生産拠点変更及び製品仕様変更のご案内

■ 変更対象型番：BDN9-13-5G、BDN9-13-5N

■ 変更内容：生産拠点変更及び外観の形状変更

製品変更点資料(写真はBDN9-13-5N)

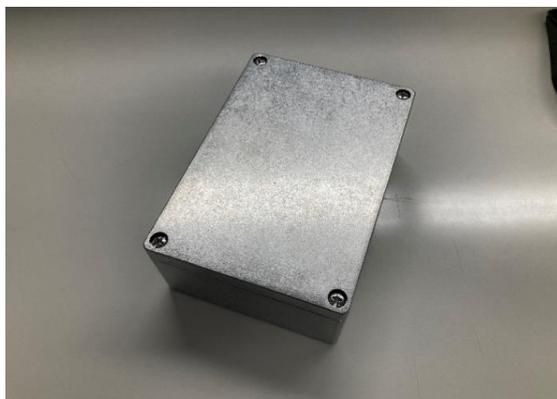
- ・BDN9-13-5Nタイプのみバレル研磨の具合で若干外観が変更となります。
※BDN9-13-5Gの塗装仕様は変更ございません。
